Modulo per la presentazione delle osservazioni per i piani/programmi/progetti sottoposti a procedimenti di valutazione ambientale di competenza statale

ID: **(n.114) Documenti procedura di Provvedimento Unico in materia Ambientale (PNIEC-PNRR)**

Da un'analisi delle varie normative vigenti emerge che le zone dove sono previste le ubicazioni dei 14 aerogeneratori del progetto eolico denominato "Eolico Arlena" sono aree non idonee al loro insediamento come viene illustrato nelle OSSERVAZIONI che seguono:

ALLEGATO n. 3 Mappatura dei 14 Aerogeneratori e conflitti con fasce di rispetto dei Beni culturali tutelati ex art. 20 co.8 lettera c quater del D.Lgs n. 199/2021.

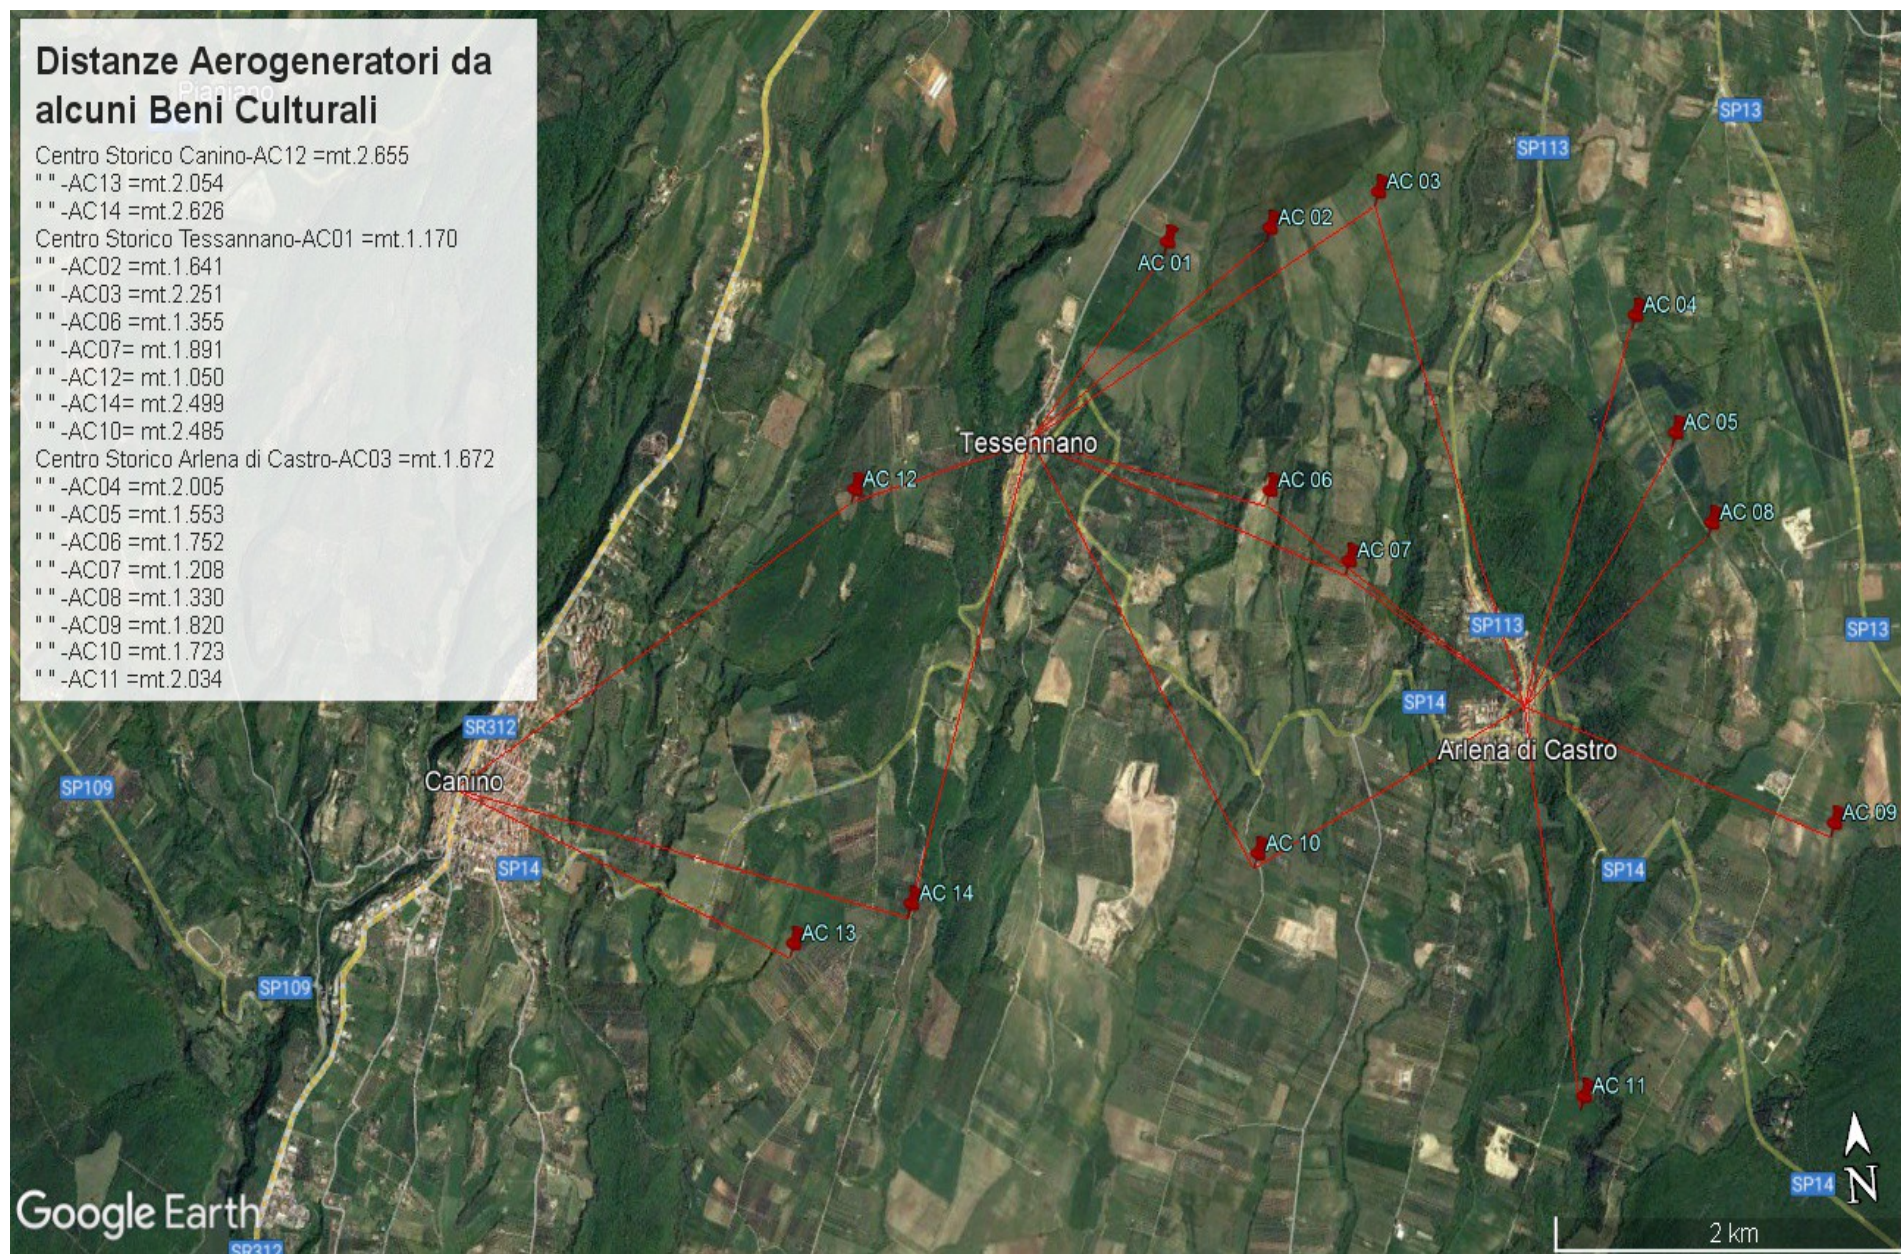
In estrema sintesi e soprattutto alla luce delle normative citate e innovate giorni fa (conversione del D.L n. 13 del 2023 nella Legge...../2023) si può ribadire che tutte le 14 pale ricadano in AREE NON IDONEE in quanto sarebbero installate nelle fasce di rispetto di 3 km dai Beni Culturali tutelati ex D.lgs n. 42/2004 come previsto dall'art.20 com. 8 lettera c quater del D.Lgs n. 199/2021 e s.m.i.

Distanze Aerogeneratori da alcuni Beni Culturali

Centro Storico Canino-AC12 =mt.2.655

Centro Storico Tessannano-AC01 =mt.1.170

" "-AC12= mt.1.050

Centro Storico Arlena di Castro-AC03 =mt.1.672

" "-AC07 =mt.1.208

AREE ARCHEOLOGICHE individuate nel PTPR e tutelate ex art.20 co.8 del D.Lgs n. 199/2021

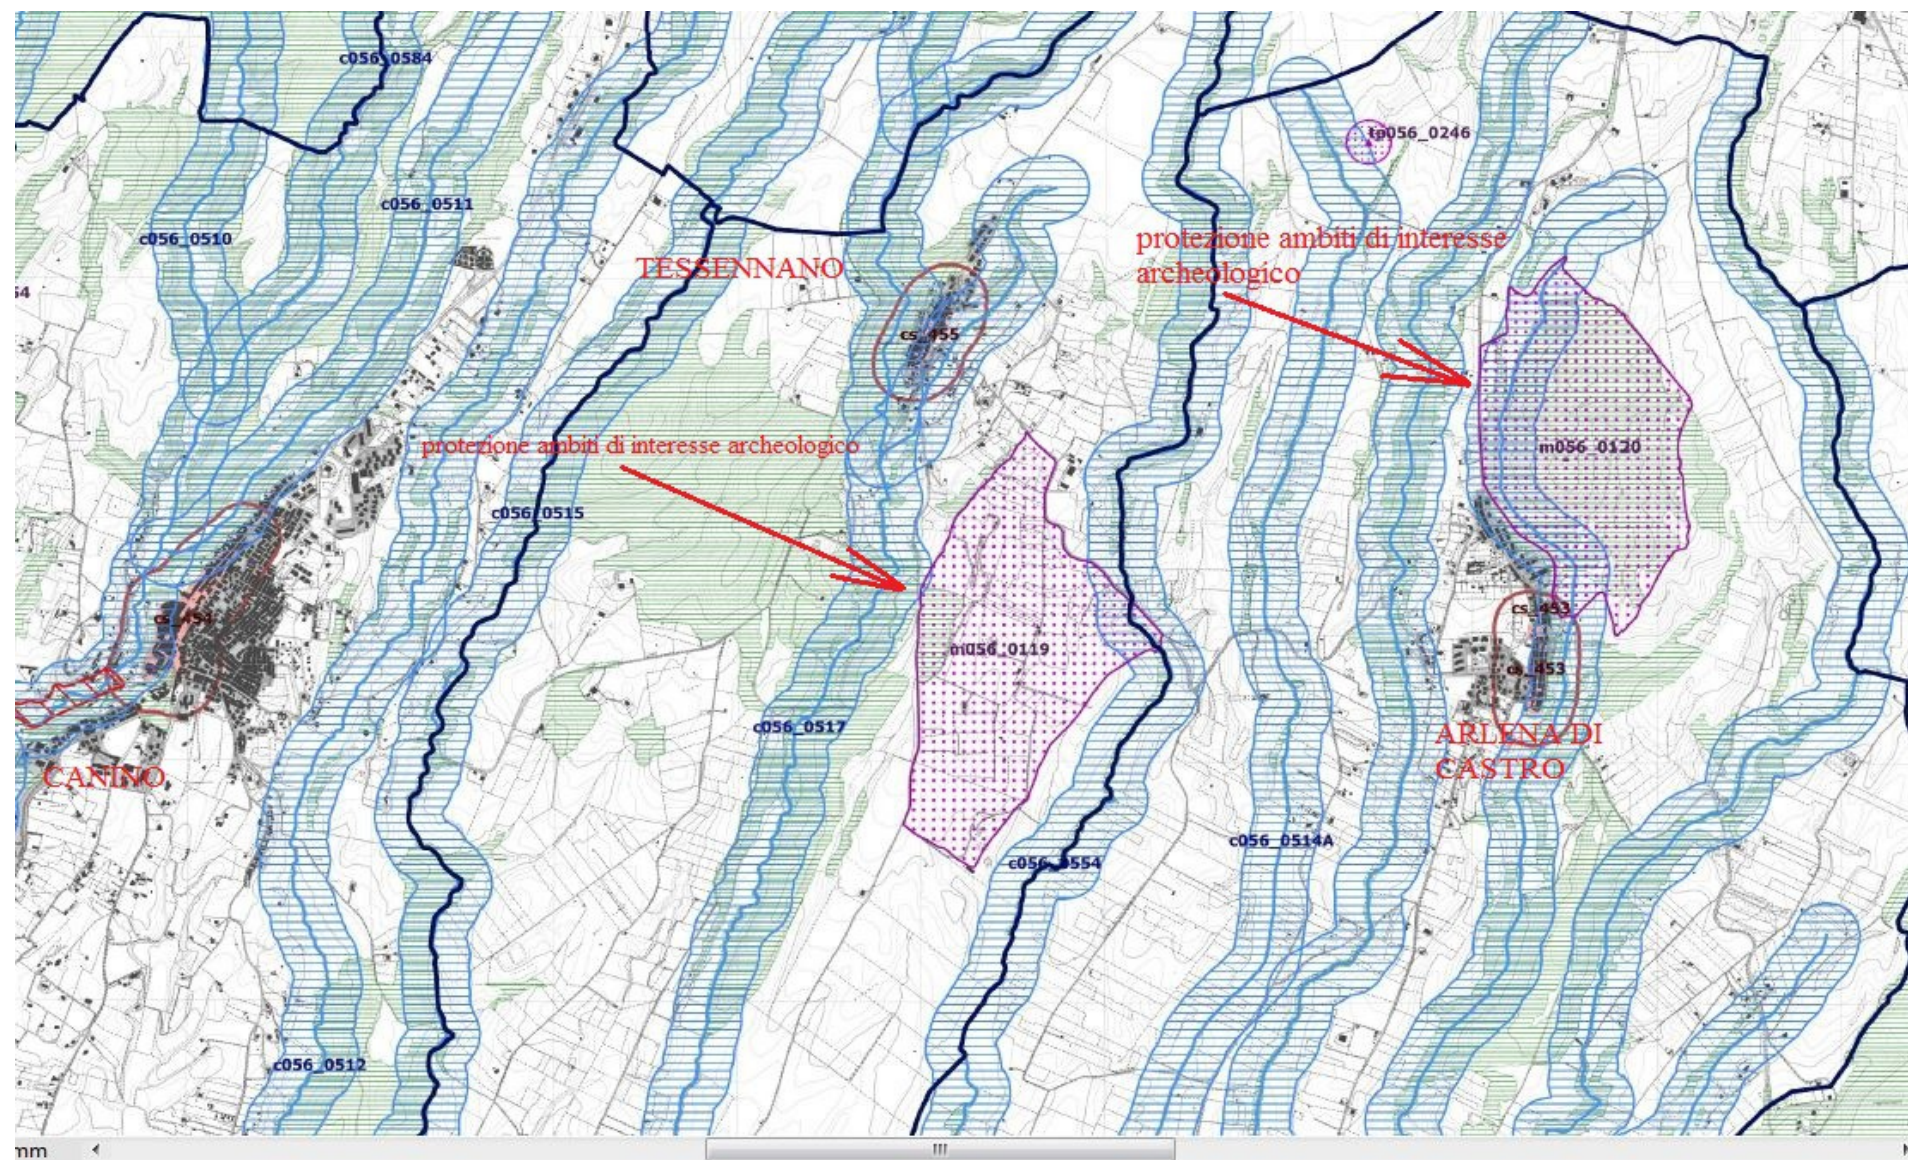
Per i motivi sopra esposti e in particolare perché lo Studio di Impatto Ambientale (SIA) non può e non deve sostituire la Valutazione di Incidenza, si richiede che l’intero progetto denominato “Eolico Arlena” venga sottoposto alla VINCA preventiva, al fine di valutare gli impatti sulla rete dei Siti Natura 2000 presenti nelle vicinanze, nell’area intermedia e in quella vasta rispetto al sito dell’impianto stesso.

SITI NATURA 2000 nell' AREA INTERMEDIA e VASTA: ZSC IT6010007 "Lago di Bolsena", ZPS IT6010055 "Lago di Bolsena, Isole Bisentina e Martana", ZSC IT6010020 Fiume Marta (Alto corso), ZPS IT6010021 Monte Romano, ZSC IT6010036 Sughereta di Tuscania, ZPS IT6030005 Comprensorio Tolfetano-Cerite-Manziate nei quali verrebbero insediati i 14 Aerogeneratori.
